INFO TECHNIQUE

Nouveau galet tendeur réf. 531 0859 10

convient pour tous les moteurs D5204 et D5244

Photo 1: 531 0859 10 – Nouveau galet tendeur

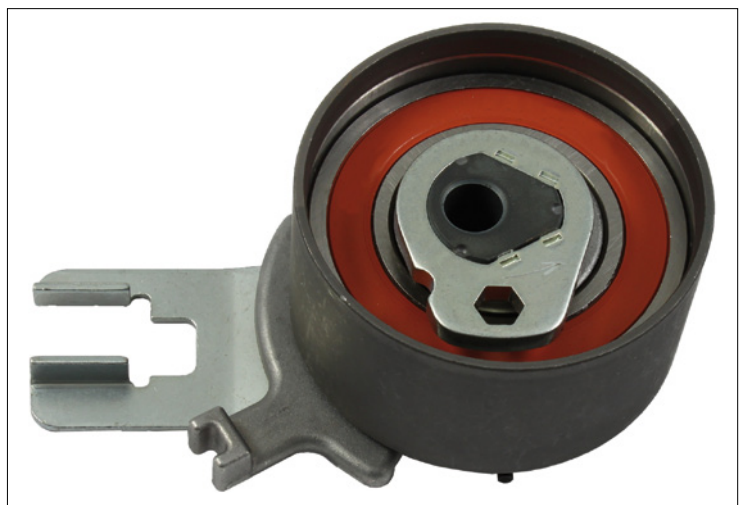
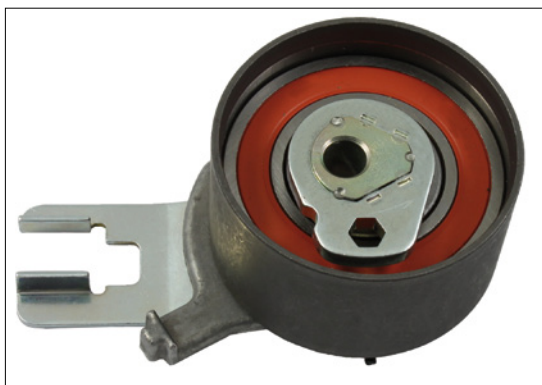
Dans les véhicules désignés ci-dessus, le galet tendeur réf. 531 0515 10 (photo 2) ne peut être utilisé que pour certains moteurs.

Pour parer à cette restriction, Schaeffler Automotive Aftermarket a développé le nouveau galet tendeur réf. 531 0859 10 (photo 1) qui convient à tous les moteurs D5204 et D5244 indépendamment de l'année de leur construction.

La seule différence d'aspect entre les deux galets tendeurs est la forme du dispositif de réglage.

Le kit réf. 530 0504 10 contenant le galet tendeur réf. 531 0515 10 est remplacé par le kit réf. 530 0582 10 livré avec le nouveau galet tendeur.
